改善箇所説明図

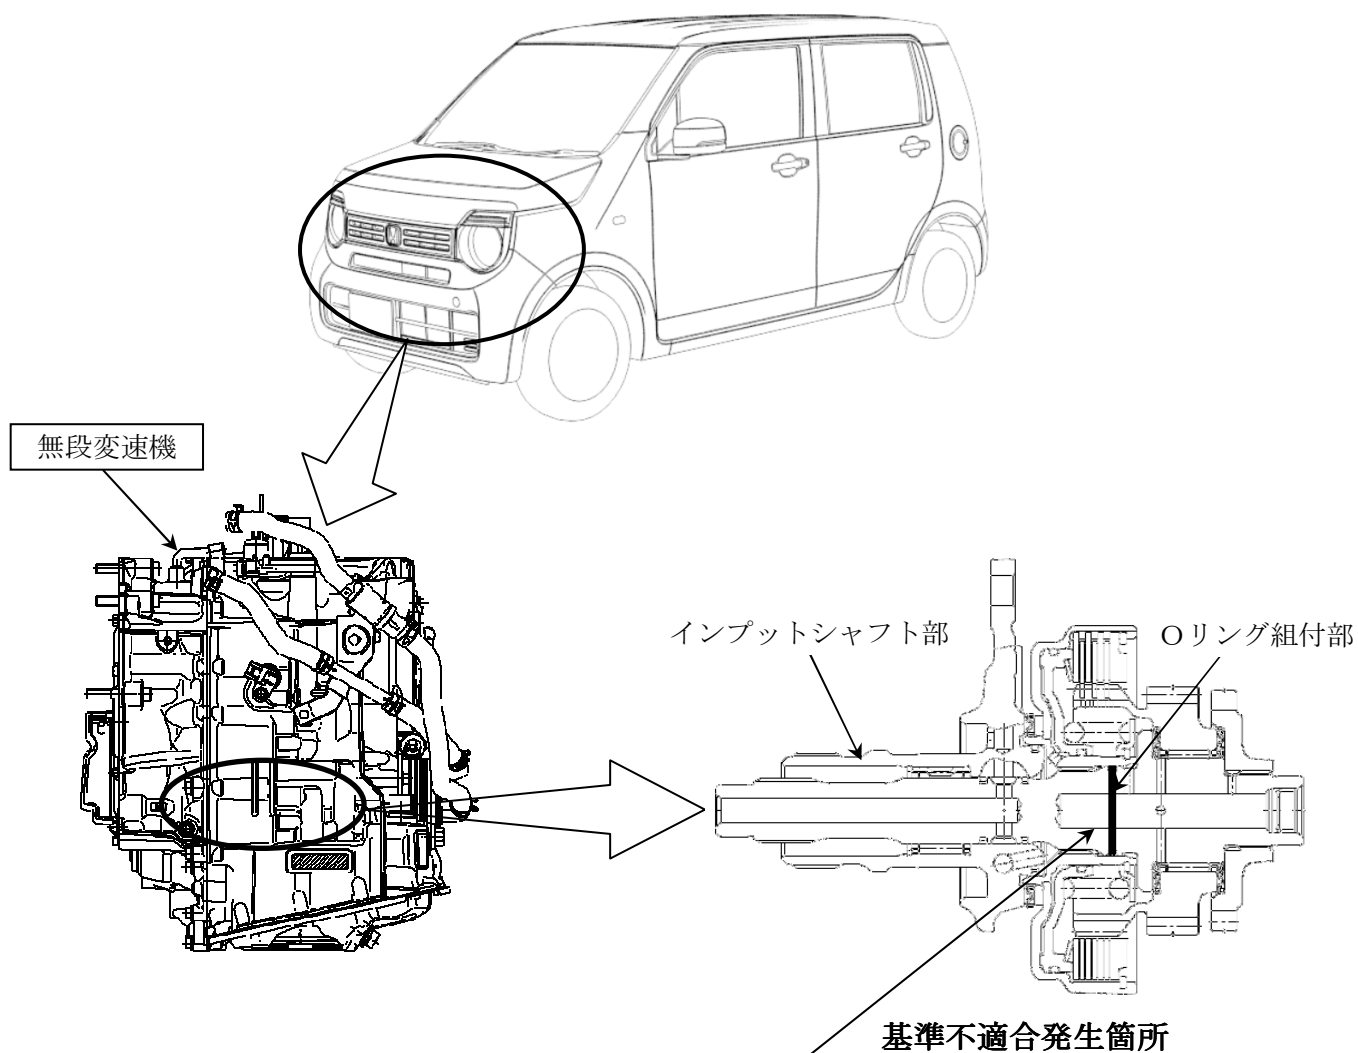
無段変速機において、インプットシャフトの組付指示が不適切なため、当該シャフトにOリングが組み付けられていないものがある。そのため、高負荷走行時にフォワードクラッチの油圧が低下し、最悪の場合、クラッチが滑り警告灯が点滅してフェールセーフが働き、加速不良となるおそれがある。

無段変速機を良品に交換する。

識別：車台番号打刻の下一桁目上部に黄色ペイントを塗布する。
